**HANKE** Asemakaava ja asemakaavan muutos koskee Nokian kaupungin 6. kaupunginosan telttailu- ja leirintäaluetta (Dnro NOK 233/2018 / TEKE 1233/2013).

**NOKIA, VIINIKANNIEMEN ASEMAKAAVAN MUUTOS**

VASTINERAPORTTI 4.5.2020

KAAVALUONNOS 15.6.2018, NÄHTÄVILLÄ 5.7. – 6.8.2018 SEKÄ 22.8. – 21.9.2018

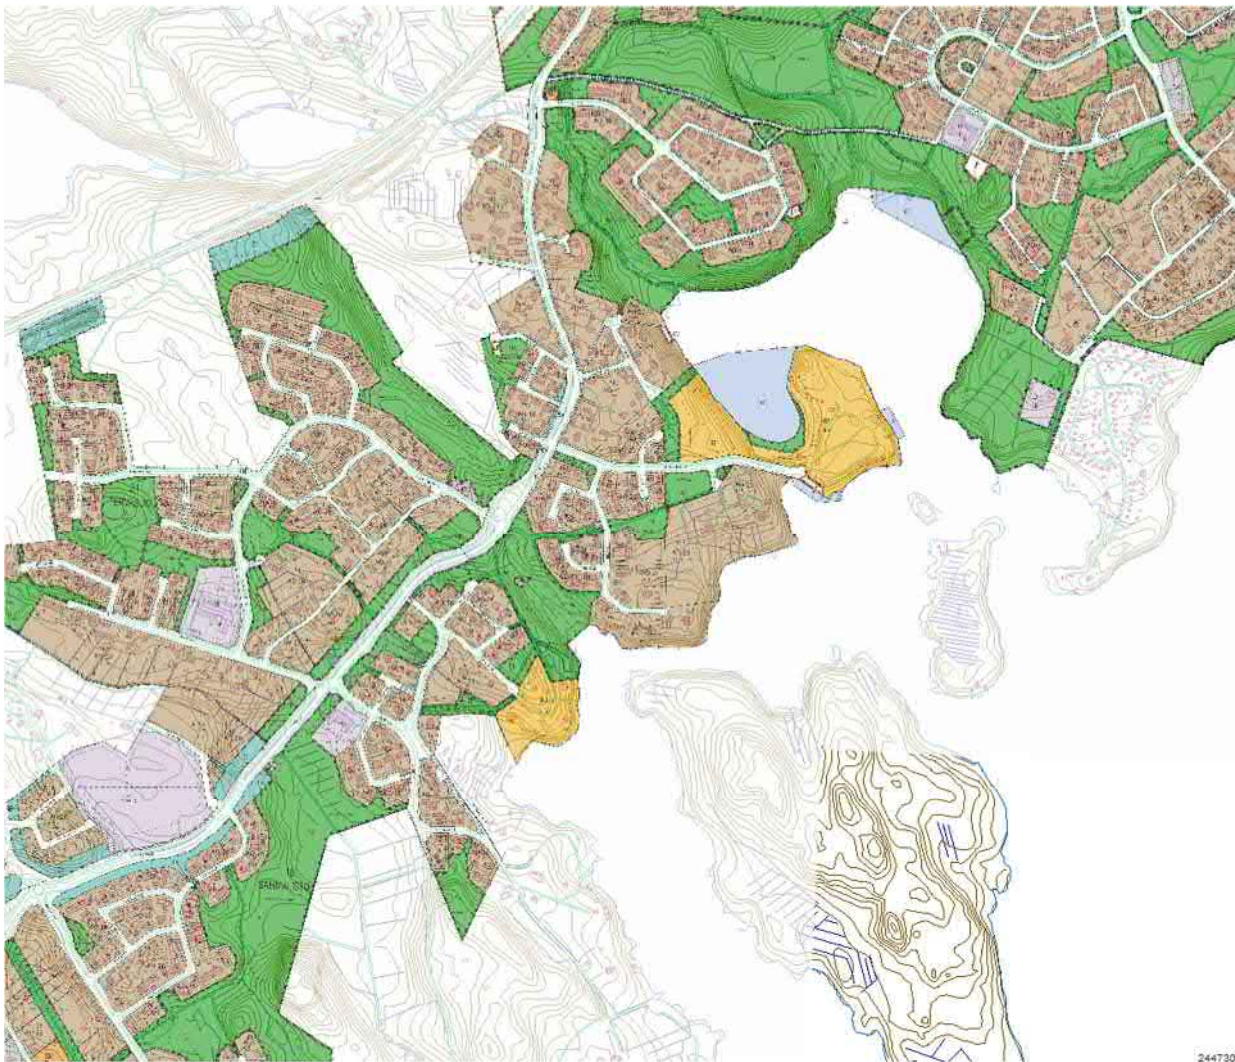
mukaan uusi rakentaminen ja muu maankäyttö on sovitettava ympäristöönsä tavalla, joka vahvistaa alueen omaleimaisuutta, yleismääräys taajamien rakentamattomista rannoista sekä viheryhteysmerkintä.

Pirkanmaan liitto katsoo myös, että ennen kaavaehdotuksen laadintaa on tarpeen tehdä yleiskaavatasoinen selvitys/suunnitelma eteläisen Nokian rantojen virkistyskäytöstä ja virkistysalueiden välisistä yhteyksistä sekä tutkia maakuntakaavassa osoitetun viheryhteyden maakuntakaavaa tarkempi sijainti. Pirkanmaan liitto korostaa, että seudullisten viheryhteyksien leveys tulee olla riittävä. Suunnittelualueella tulee myös tavoitella pääosin rakentamattomia rantajaksoja, vaikka asuminen olisikin laadultaan rantaan tukeutuvaa.

Rakentamattomien rantojen ja eteläisen Nokian rantojen virkistyskäytön osalta: ks. yhteisvastine raportin lopusta (*Ranta-alueet*).

Alla olevassa kuvassa on ote ajantasaisesta asemakaavayhdistelmästä. Siitä voidaan nähdä, että Liukuslahden rannat on osoitettu lähivirkistysalueeksi aina Kehon pappilan alueelta (siirtolapuutarhan vierestä) länteen aina Liukusranta-kadun pohjoispäähän, jossa viheryhteys katkeaa. Yhteys jatkuu Liukusranta-kadun eteläpäästä noin 30 m leveänä kaistaleena Viinikanniemenkadulle ja edelleen Martanpuistoon. Tällä välillä ei ole yhteyttä rantaan lukuun ottamatta noin 20 m leveää pistoa Liukusranta-kadun eteläpäästä. Martanpuistosta viheryhteys jatkuu länsilounaaseen melko kapeana pohjoisesta tulevalle leveälle jännitelinjan johtoaukealle, josta on jälleen yhteys rantaan.

Edellä kuvattu on käytännössä ainoa reitti, jolla on mahdollista vastata maakuntakaavassa osoitettuun viheryhteystavoitteeseen, eikä sitä sen vuoksi ole tarpeen tarkastella yleiskaavatasoisesti. Edellä kuvattu reitti kuvaa myös virkistysalueiden välisiä yhteyksiä Kehon, Hauroisten ja Sotkan alueella. **Ei toimenpiteitä tämän osalta. Jatkosuunnittelussa tutkitaan kuitenkin vielä viheryhteyksien leveyksiä niiltä osin kuin niihin on tässä kaavassa mahdollista vaikuttaa.**
